# 改善箇所説明図

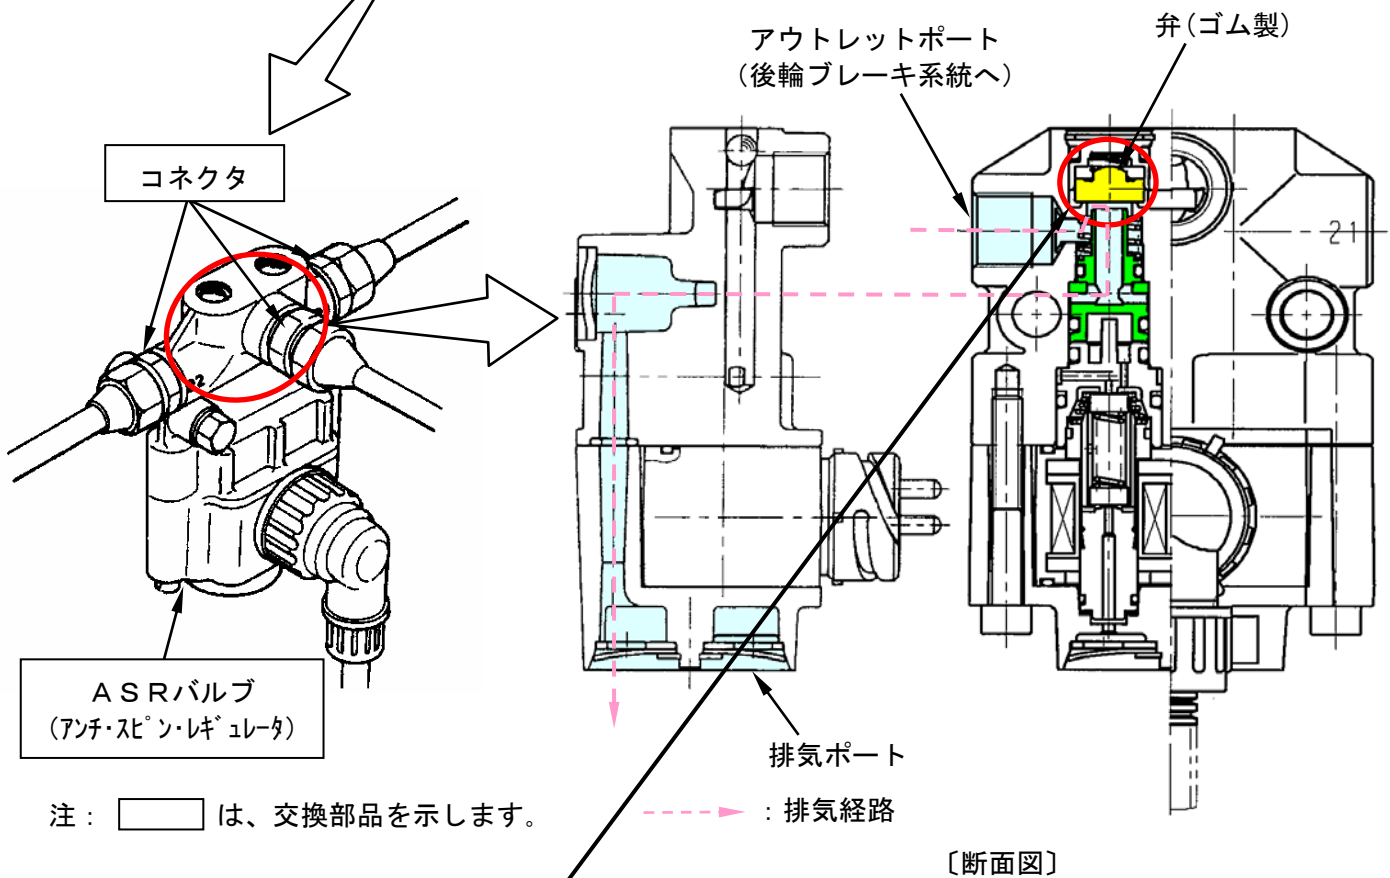
## 基準不適合発生箇所

駆動輪の空転を防止するために装着されているASR（アンチスピンレギュレータ）バルブ内部の弁の材質および寸法が不適切なため、当該弁の背面にかかるエア圧による経年劣化および高温環境下での変形により、排気ポートを塞ぐものがある。そのため、ブレーキ配管内に圧力が残留し、常にブレーキが作動した状態となってブレーキドラムが過熱して、最悪の場合、火災に至るおそれがある。

## 改善措置の内容

全車両、ASRバルブを対策品と交換すると共に 配管コネクタを新品と交換する。  
また、当該バルブを10年毎の定期交換部品に変更する。

識別：作業終了車には、車両左後方点検リッド内側上隅に「HD-17」の文字が記載された白黄色のシールを張付ける。
